Novo sistema de tratamento para redução da dureza da água para todos os modelos de máquinas de lavar loiça de 45 cm e de 60 cm com função de secagem TURBO (ventilador)

A partir do número de série 347... (Novembro 2003), para algumas máquinas de lavar louça fabricadas, foi introduzida uma nova câmara de lavagem, que dispõe de novos bocais situados na zona superior.

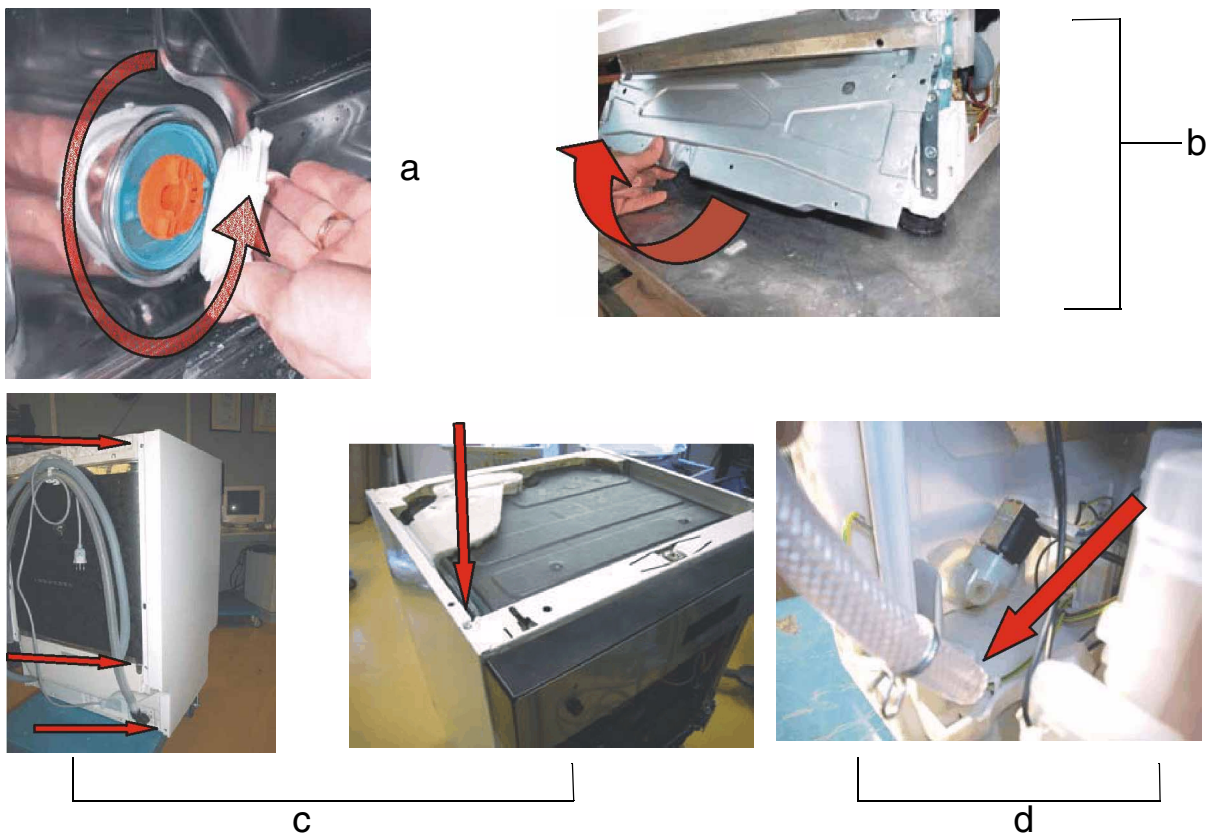
A utilização de uma mangueira, que liga os bocais do sistema de tratamento para redução da dureza da água com o fundo da máquina, simplifica o escoamento da água de condensação da zona superior do circuito de condensação e melhora a capacidade de secagem.

O novo sistema de tratamento para redução da dureza da água só pode se permutado se forem utilizados kits específicos e se se respeitarem as seguintes instruções descritas nas "Instruções para o técnico" que a seguir se expõem.

Portanto, a nova peça sobresselente no. 435 114 (grande sistema de tratamento para redução da dureza da água para máquinas electrónicas) será substituída por este kit.

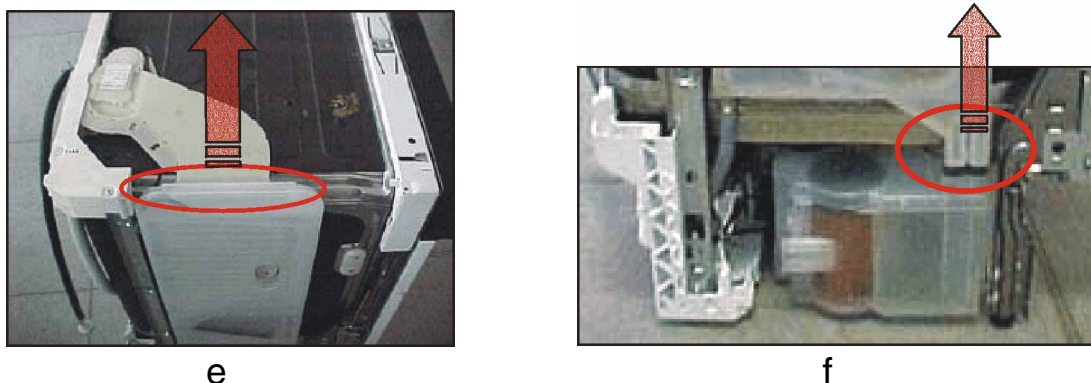
Puxar cuidadosamente o sistema de tratamento para redução da dureza da água para cima, para não danificar as juntas tóricas situadas entre o sistema de tratamento para redução da dureza da água e a cuba.

- f. Ligar a mangueira ao sistema de tratamento para redução da dureza da água.
- g. Montar o novo sistema de tratamento para redução da dureza da água. Para isso é necessário executar as instruções de montagem individuais segundo a ordem inversa. Tomar atenção a que a mangueira tem de ser introduzida no colector de água do fundo da máquina.
- h. Após a montagem, e antes de fixar novamente a parte superior da máquina, executar um programa de teste.
- i. Montar as peças restantes.

Observação! Ao montar, lubrificar as juntas tóricas e colocá-las com exactidão. Verificar se a mangueira apresenta pontos de estrangulamento entre a estrutura da tina e a parede lateral.
